nota van inlichtingen

Besteknummer.: P-2002017-P-010-61

Titel: "Aanpassen Gebouw Beheers Systemen (GBS) MPA Alphen, Vliegbasis
Gilze-Rijen en KMA Breda (Siemens)

Op: 2 december 2013

Staefta Control System	Projekt:	GEBOUW A2 - ALPHEN	Dat.: 19.01.1993		Par.: G. G.		
	Bouwdeel:		A	19.01.93	D		
	Adviseur:	DGHAT - GILZE RIJEN	B	25.01.93	E		
	Installateur:	VELOE V.D INSTALLATIES B.V.	C	03.05.93	F		
Staefta Control System B.V.			Tek. nr.:	1923	Proj. nr.:	Blaad:	100

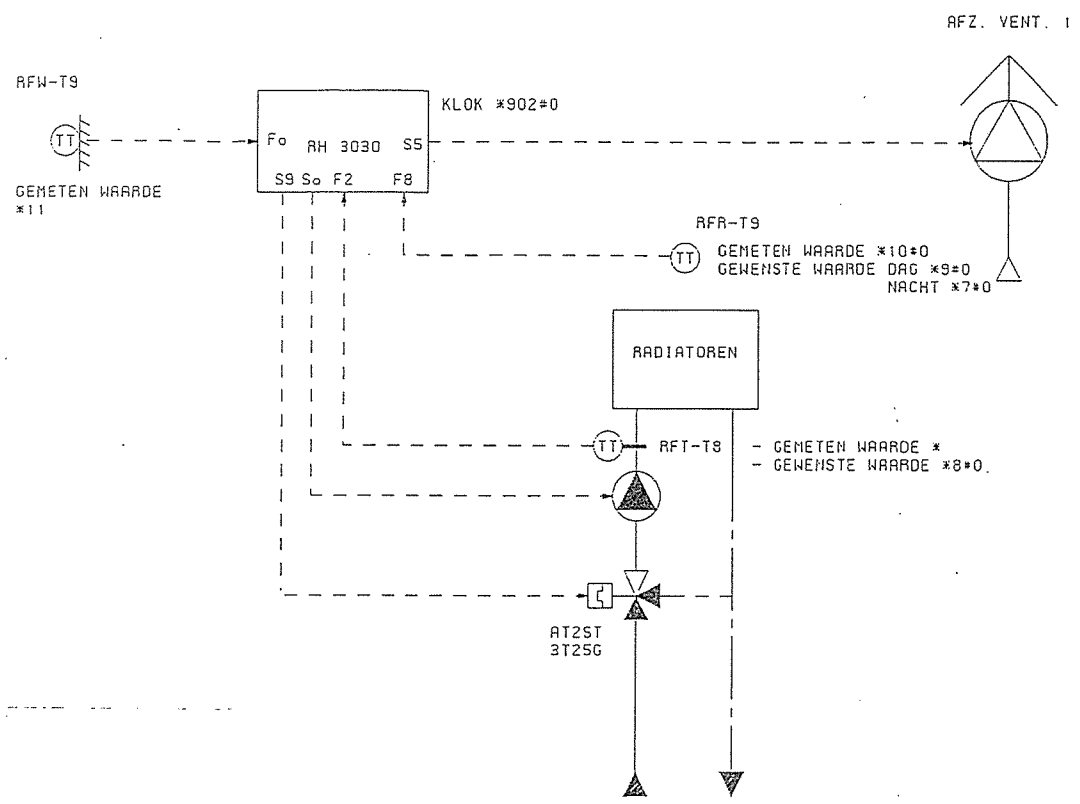
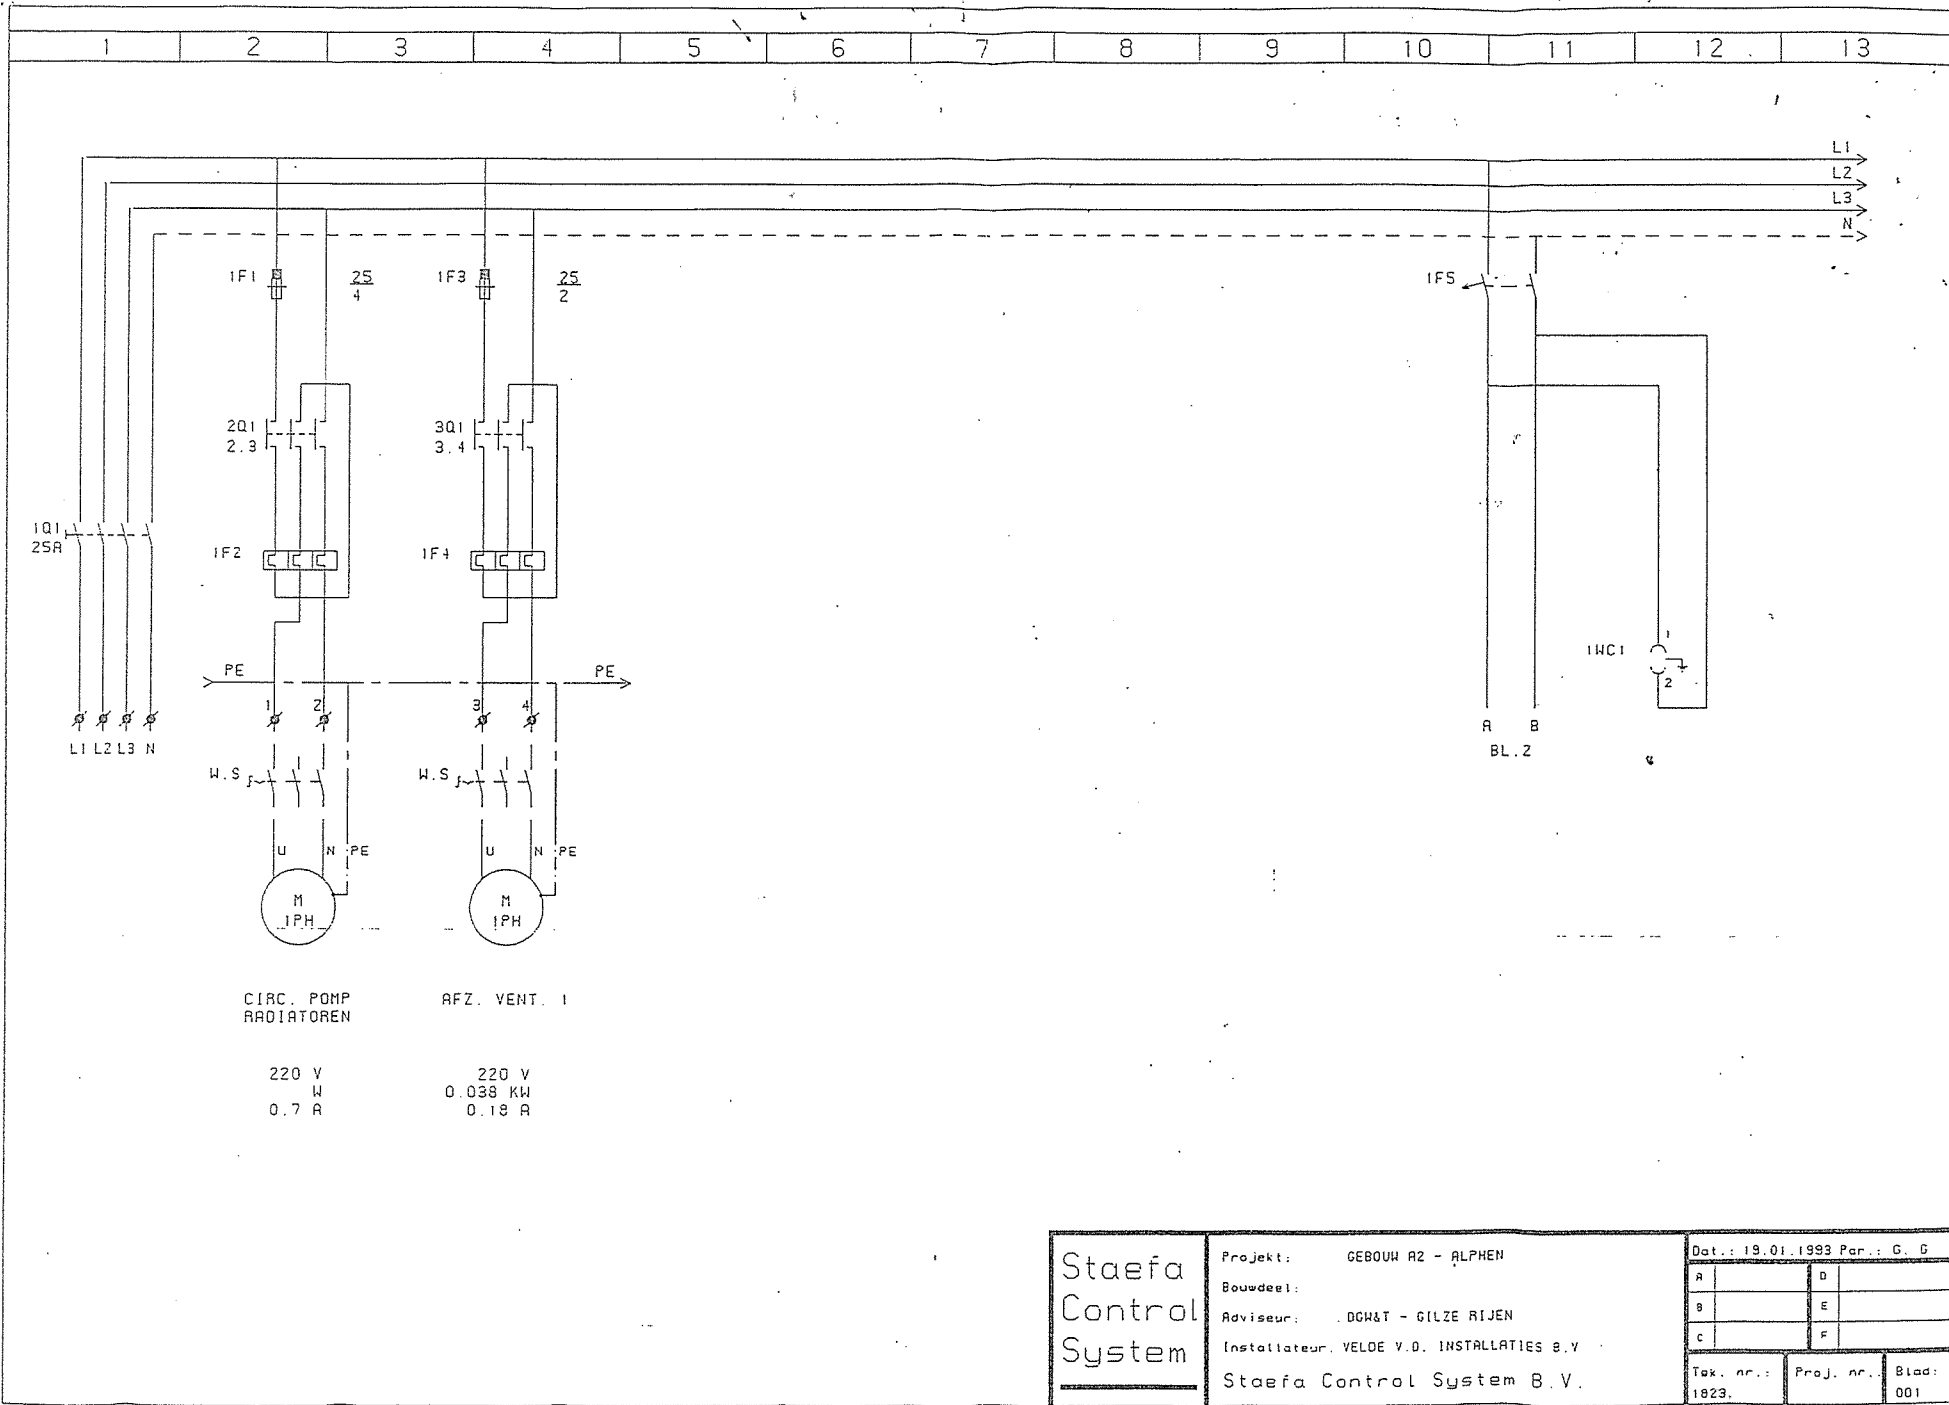
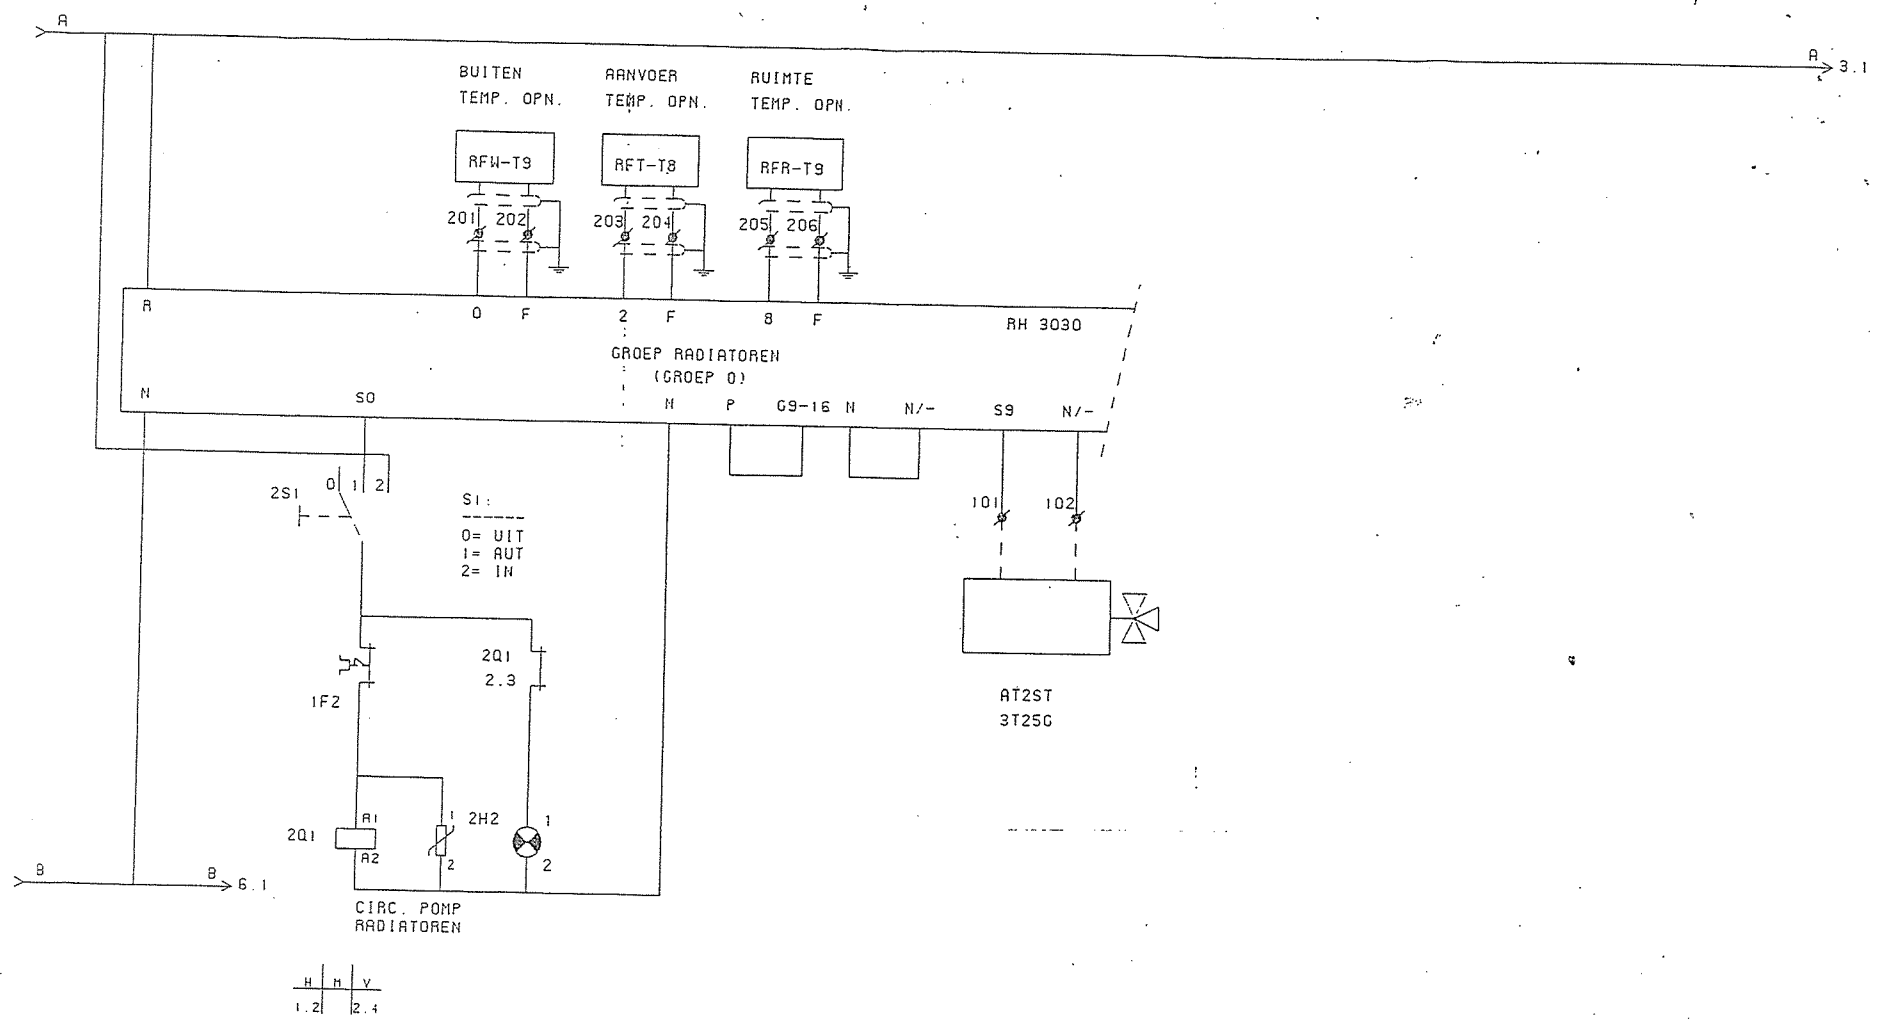
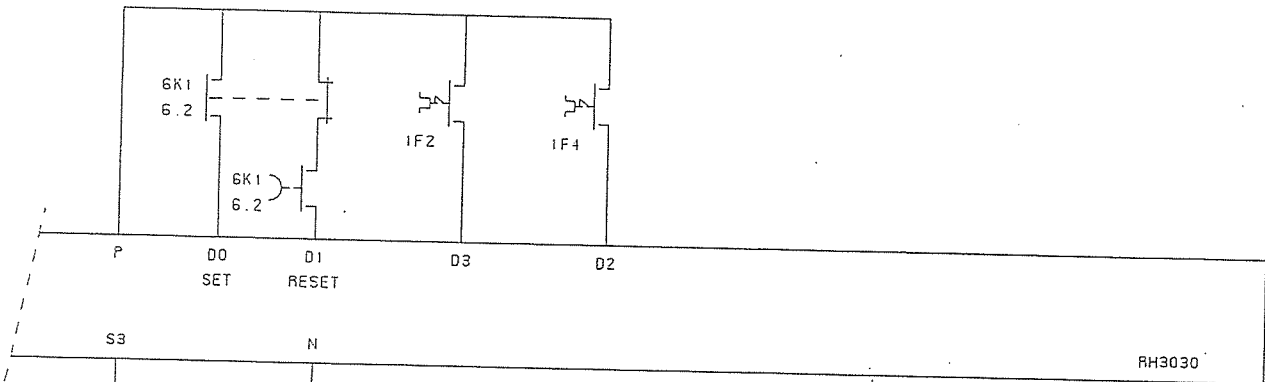
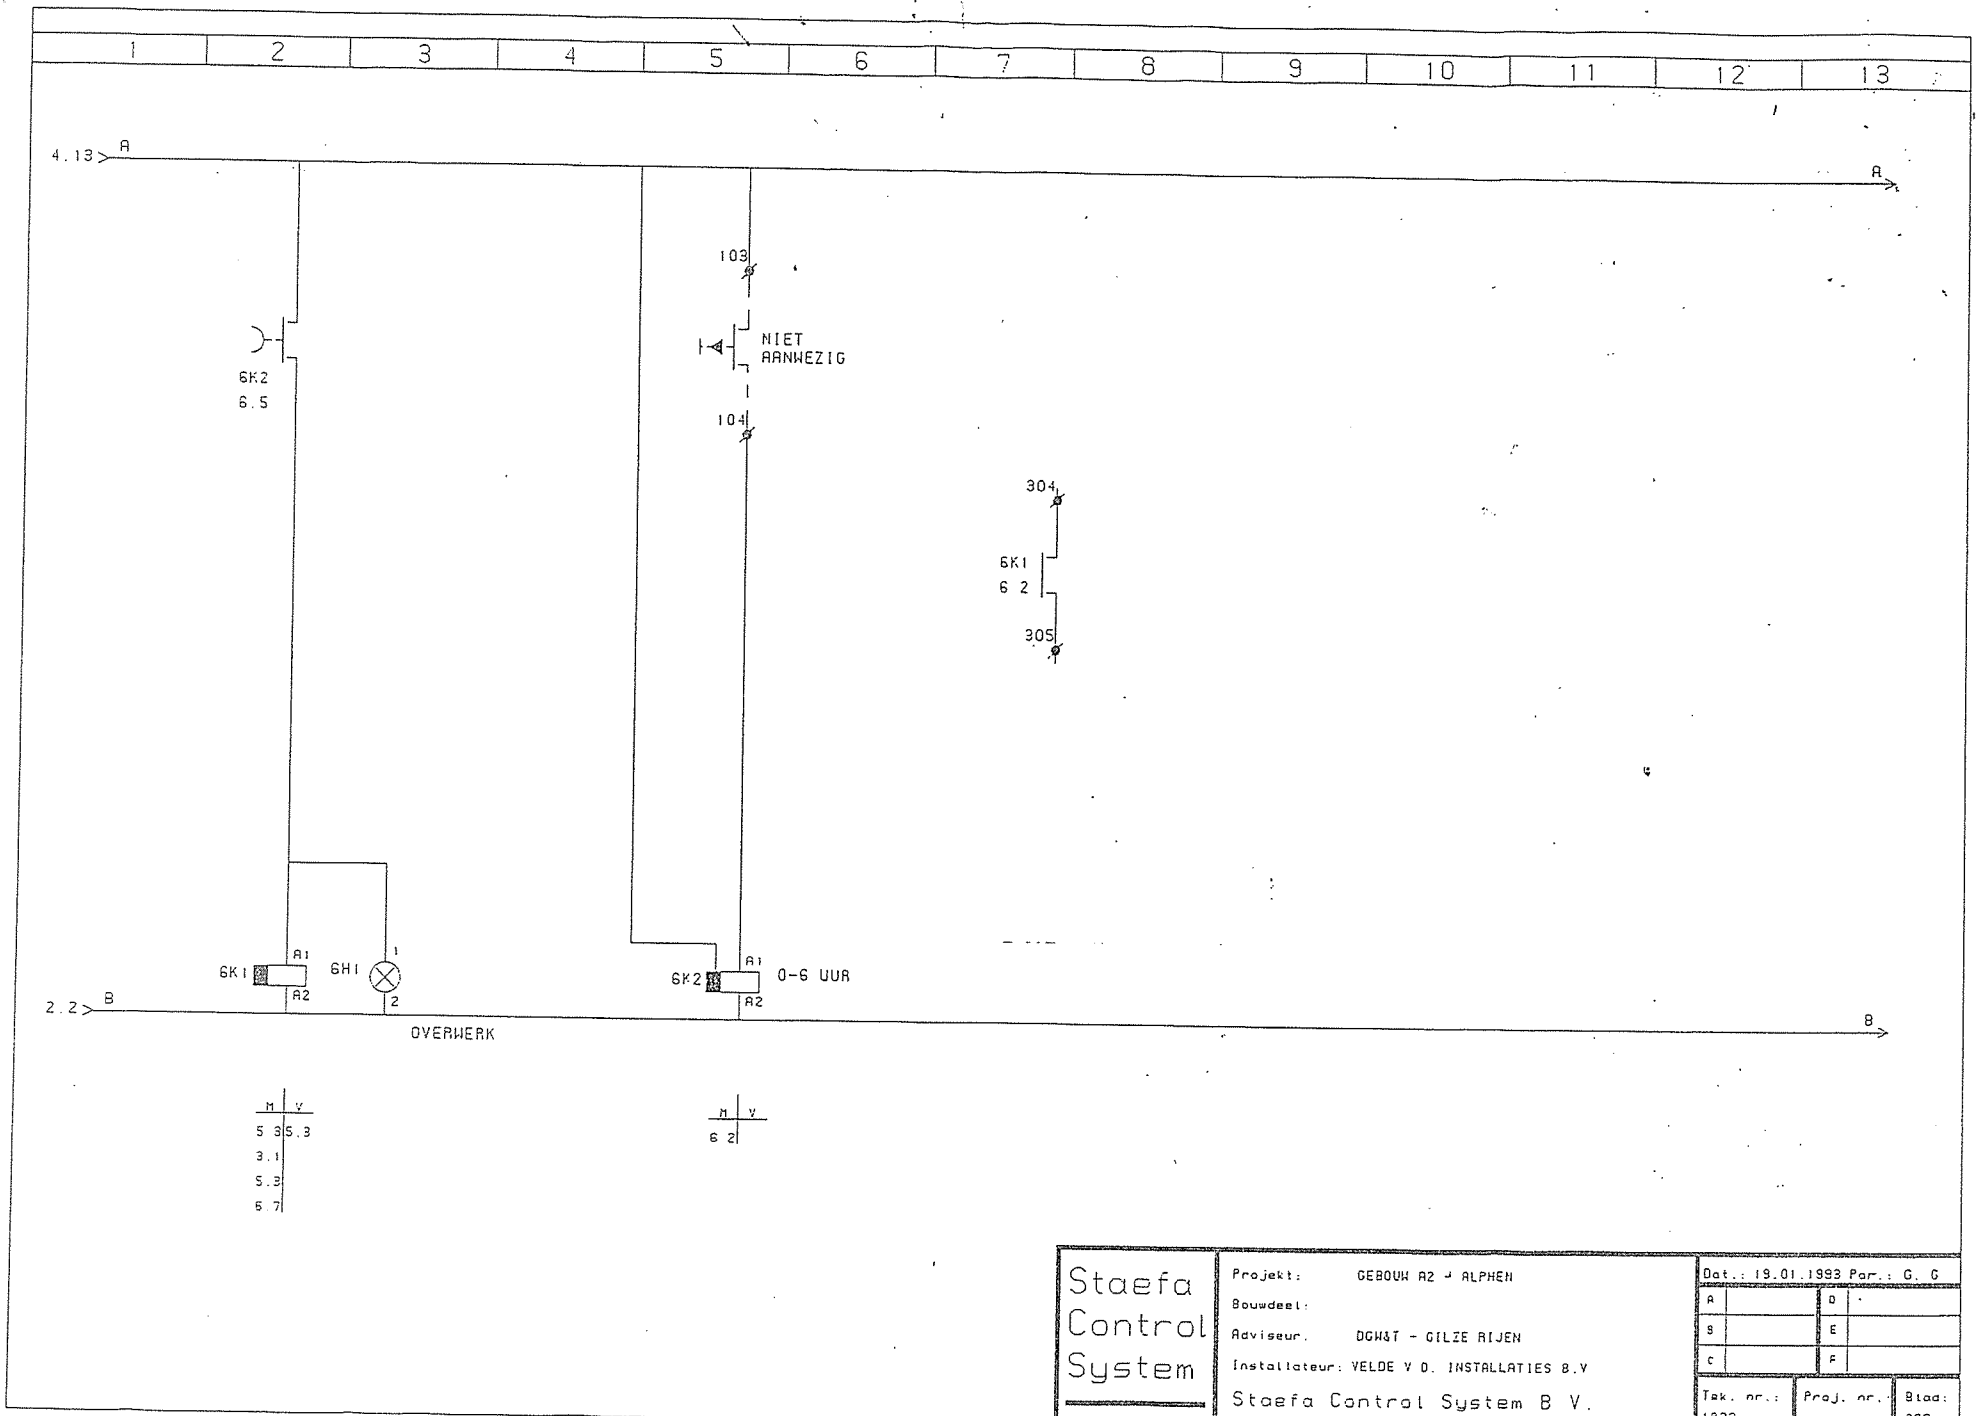
7. Vraag: graag ontvangen wij juiste set tekeningen van MPA-gebouw 2. Scanformaat is niet goed.

Antwoord: als bijlage bijgevoegd.

Gelb 463/107, 108 & LEG. GEB. 760, 761, 762.

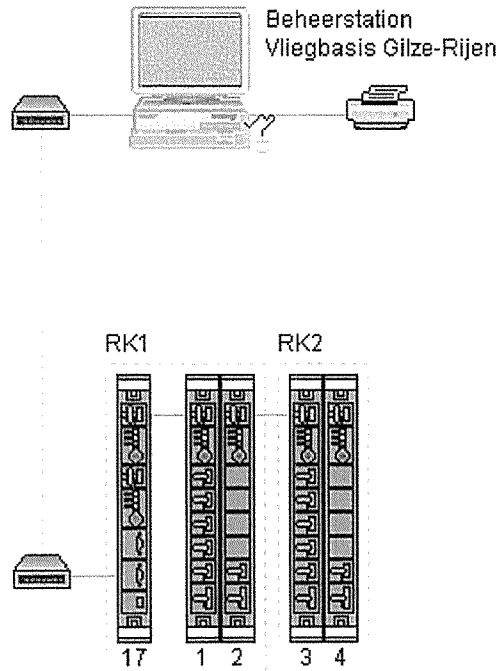
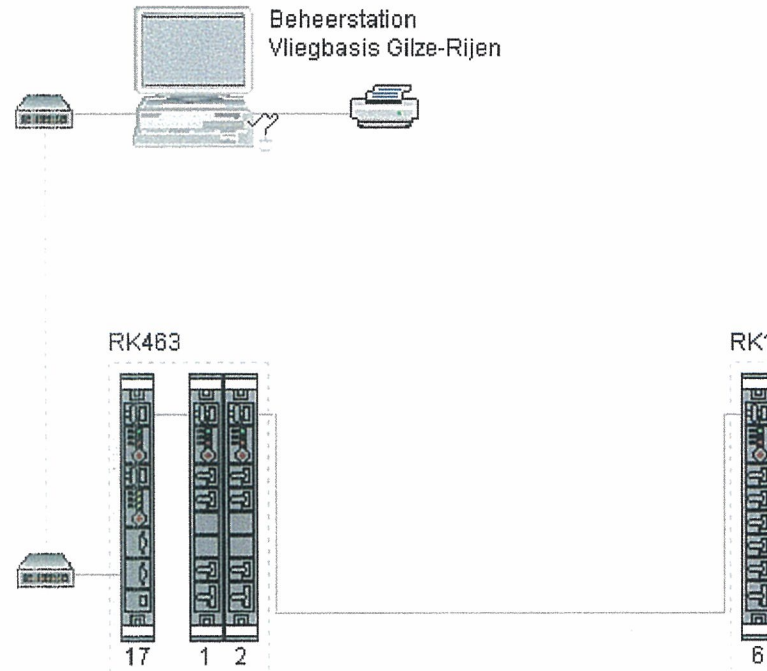
48. Vraag: Volgens de revisie is regelkast VLB GR gebouw 107 voorzien van een buskabel verbinding (RS). Kunt u aangeven naar welk bouwdeel deze databus loopt?

49. Vraag: Volgens de revisie is regelkast VLB GR gebouw 463 en 467 voorzien van een buskabel verbinding (RS). Kunt u aangeven naar welk bouwdeel deze databus loopt?

Antwoord: VLB GZR - Gebouw 463.

Antwoord: VLB GZR – Gebouw 463/107/108/legeringsgebouw 760/761/762. VLB GZR – Gebouw 467 heeft geen verbinding met een ander bouwdeel.
